AUDITORÍA GENERAL
DE LA CIUDAD DE BUENOS AIRES

Informe Final de Auditoría
Con Informe Ejecutivo

Proyecto N° 1.25.11
Parque Ferroviario Colegiales

Auditoría de Cumplimiento
Período 2024

Imagen N°9 Sistema de riego relevado en la visita a obra realizada el 3 de julio del 2025. Amplios espacios de pasto seco en diversos sectores .

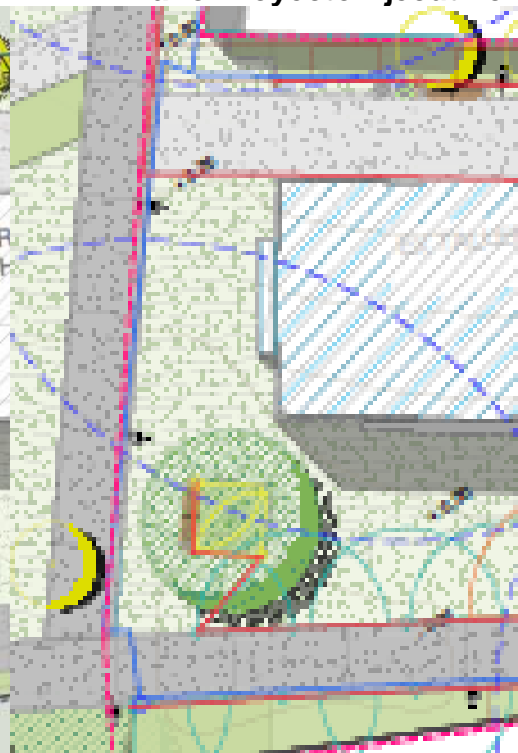
Otra situación motivo de análisis es la de los sectores que fueron modificados con posterioridad al comienzo de la obra, tal como las Parcelas 8 y 9 y el área frente al galpón ex taller ferroviario, donde se cambió el solado de adoquines a espacio verde de césped (Véase Anexo VIII, Imagen N°9).

En los relevamientos de campo realizados por el equipo se constataron significativas deficiencias en la parquización de las Parcelas 8 y 9, y en el área del Galpón ex taller ferroviario, donde fue reemplazado el adoquinado por césped, sectores en los cuales no hubo previsión de colocación de riego automático. De ello se desprende que la planificación de tales cambios no fue realizada con los debidos recaudos.

ANEXO X Planos e Imágenes Galpón ex taller ferroviario

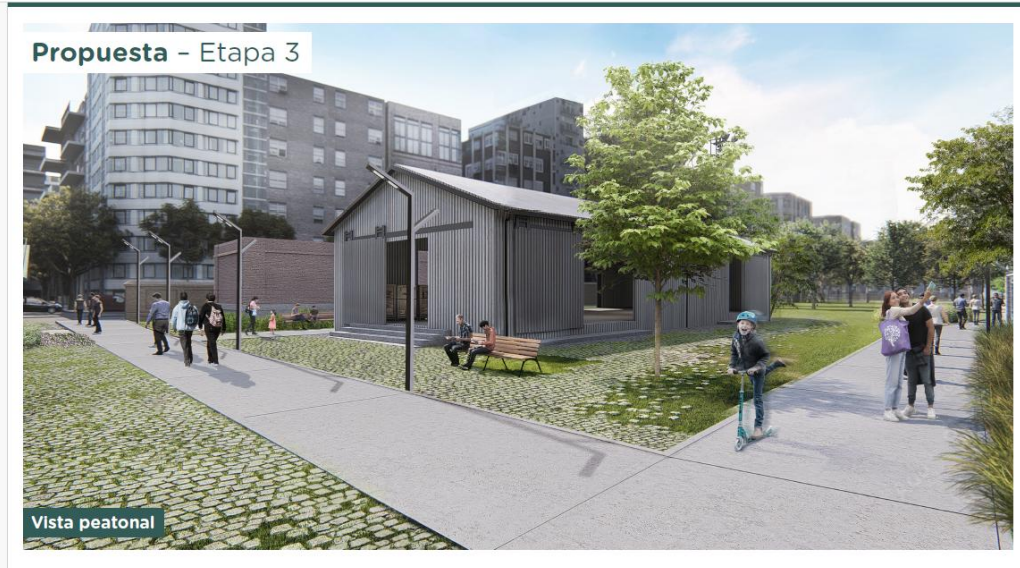
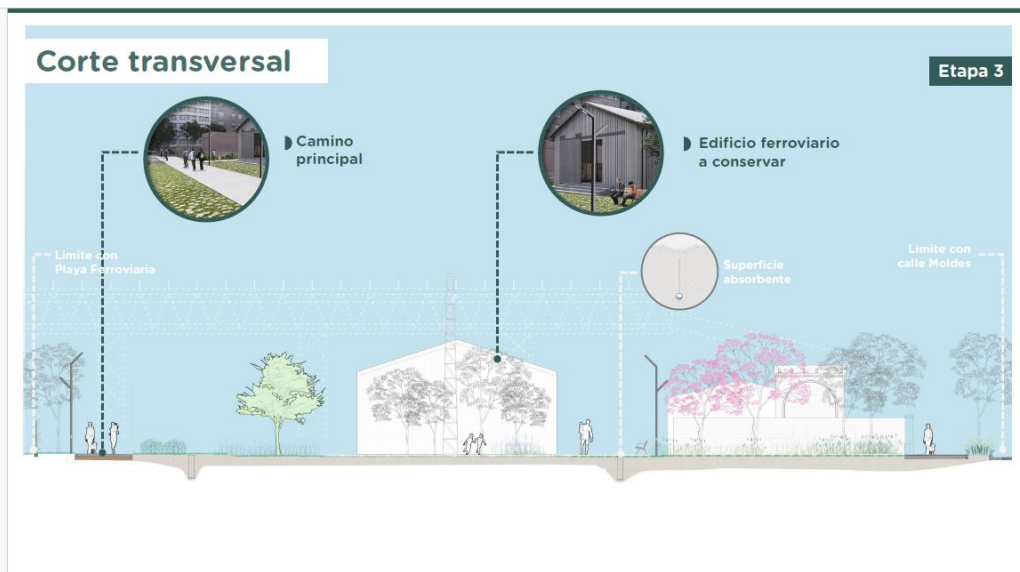
Surge del mismo la inclusión del Galpón que se encuentra entre las calles Zabala y Céspedes cerca del Puente Peatonal, en el plano de planta, de la presentación gráfica antedicha. En este sentido, donde se delimita el área de intervención de la etapa, se advierte que el galpón formaba parte de ella.

El criterio de inclusión del galpón fue seguido en la documentación (antecedente del llamado) de la licitación por cuanto en los planos de planta, 0005 - PLANO-2023-28862978-GCABA-DGRU.pdf, (ver Anexo X Plano A) no se aprecia una línea de delimitación de la que se infiera la exclusión del galpón⁵¹. No concuerda lo volcado en el plano citado con las especificaciones técnicas puesto que no se incluyen tareas al respecto en el itemizado de los pliegos de la licitación. He aquí una discordancia entre los planos y los pliegos.

ANEXO XI Entorno del Galpón

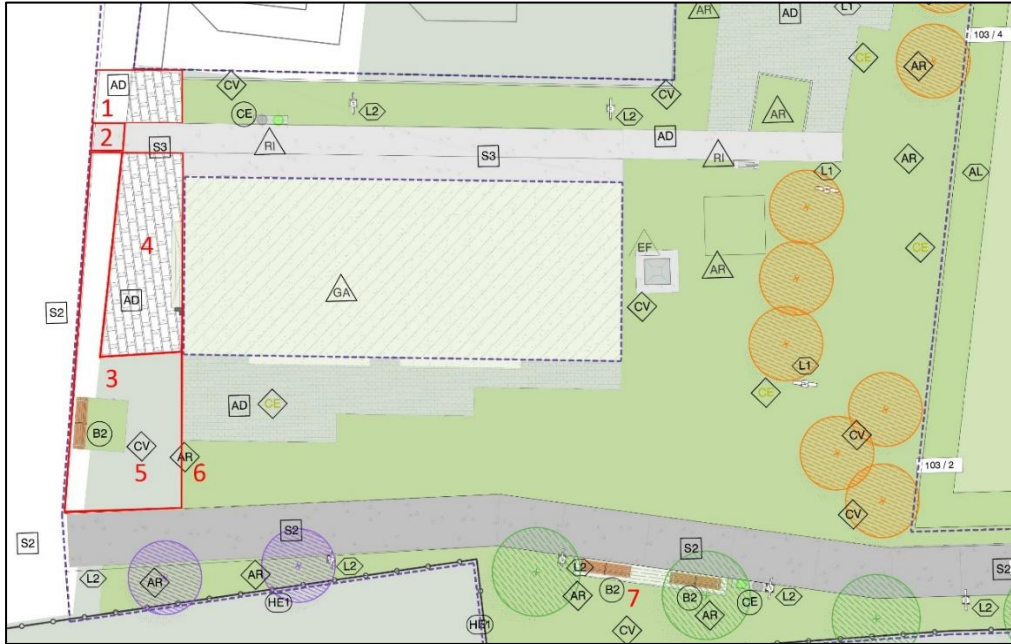
En la visita a obra del 3 de julio del 2025 se identificó que el adoquinado fue reemplazado por césped, alrededor del galpón ex taller ferroviario lo que difiere con los planos “Conforme a Obra”. Corresponde aclarar que la diferencia no fue mencionada en los Libros de Obra. En Anexo XI, Entorno del Galpón, se detallan las mismas con referencias en plano e imágenes.

6.9. Lo efectivamente ejecutado en el entorno del galpón no concuerda con las tareas planteadas en el Proyecto Ejecutivo aprobado por la Inspección de Obra.

Este incumplimiento radica en las diferencias verificadas entre el Plano del Proyecto Ejecutivo, aprobado por la Inspección, y lo efectivamente realizado según lo relevado in situ. El Plano Conforme a Obra también tiene diferencias con lo verificado.
